Architectenatelier Vyvey & Partners nv

Datum: 16/02/2023
Dossiernr: 1176EXP - Residentie Clos Fleuris B
Adres: Zonnenlaan 72, 8434 Westende
Betreffende: Expertise ifv. waterinfiltratie bij Clos Fleuris C, gelijkvloerse appartement

5.1. Locatie van de vochtaftekening:

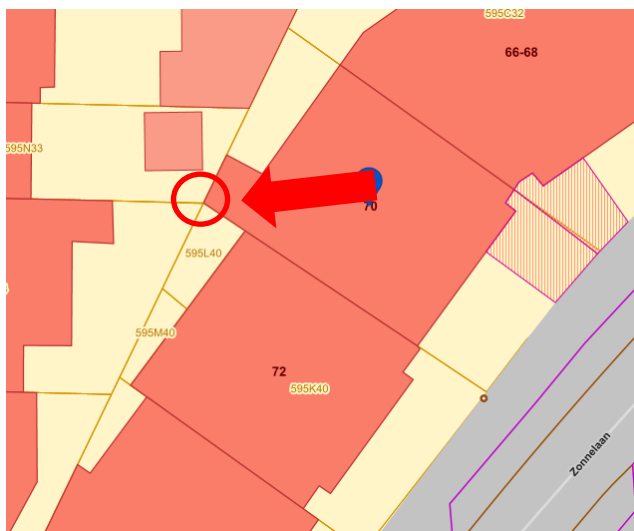
De foto's uit het verslag tonen heel duidelijk aan dat het schadepatroon in deze hoek veel malen groter is dan over de rest van deze muur. Buiten deze hoek meldt het verslag over foto 2: "De doeken zijn vochtig maar niet nat en er zou al eens wat lichte water infiltratie zijn opgetreden?" Op de haakse muur in de hoek tekent zich ook een geaccentueerd schadebeeld af.

Het is aannemelijk hieruit te concluderen dat de eigenlijke lekkage zich concentreert in en aan deze hoek, aangeduid op onderstaande inplanting en luchtfoto.

Deze hoek vormt de hoek tussen 4 percelen, met adressen:

- Zonnelaan 70
- Zonnelaan 72
- Zwaluwenlaan 10
- Zwaluwenlaan 12

Bemerk dat het Rapport zich beperkt tot Zonnelaan 72 en er naar de overige 2 aanpalende burens niets gemeld wordt.

5.1.2. Hoogte:

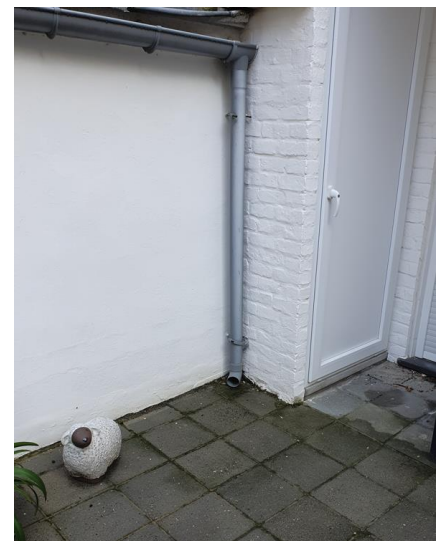
Het is zo dat de gelijkvloerse appartementen Residenties B en C een volkomen ander vloerpas hebben, het is immers zo dat het "complex" Clos Fleuris een parkeerkelder/koer heeft op een -1 die half verzonken is en rijkt onder Blok C, doch niet onder Blok B

Zo ligt het vloerpas van van blok C even hoog als de dorpel van het raam op schoothoogte van blok B.

Dit verschilt zo snel een 70-80cm in hoogte.

Er kan dus gesteld worden dat het terras van het gelijkvloerse appartement een 70-80 tal cm lager ligt dan de vloer in de slaapkamer.

5.3.1. Zonnelaan 70:

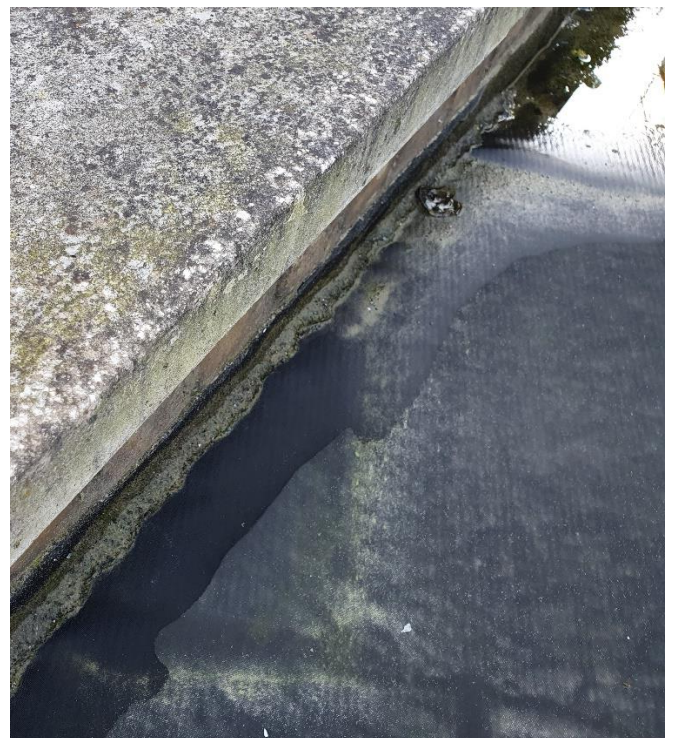
Het rapport haalt kort ook de hogergelegen gevelbekleding in leien aan en de aanwezigheid van een nieuwere hanggoot onder deze leien die als ingreep is geplaatst onder de oude goot die stuk was. Dit is echter een wat

geknutselde ingreep, vermoedelijk om niet aan de asbestleien te moeten raken voor een correct plaatsing, gezien dit in principe had geresulteerd in de algehele vervanging van de asbestleien.

Wanneer men deze volgt naar de hoek, dan komt men volgende tegen:

We zien hier wel meerdere zaken die die kunnen resulteren in waterlekken op hoogte / langs de bovenzijde in de betreffende hoek, zoals bijvoorbeeld:

- Deksteen loopt niet door en zal ingevolge geen correcte aan- / inwerking hebben met de opgaande muur.
- Cementering tegen oude goot is open gescheurd.
- Oude gootstukken bevatten gaatjes en scheurtjes.
- Er lijkt wederom een nieuwe PVC goot los op de oude goot te liggen overhoeks (achtergevel blok C)
- We zien tevens dat op de enkele kritieke punten daar bovendien water in blijft staan
- ...

Wanneer men poogt de problematiek aan te pakken is het zeer raadzaam deze problematiek aan te pakken.

Een gemene muur niet altijd even evidentie is wie deze toebehoort, toch vooral inzake het eigendom en de rechten/plichten van de draagmuur. Echter doorgaans is het zo dat de gevelafwerking (en de gevelisolatie) toebehoren aan de partij die daar rechtstreeks genot van heeft, zijn isolatie, maar ook waterdichting. De goot en de leien zijn vermoedelijk eigendom van blok C.
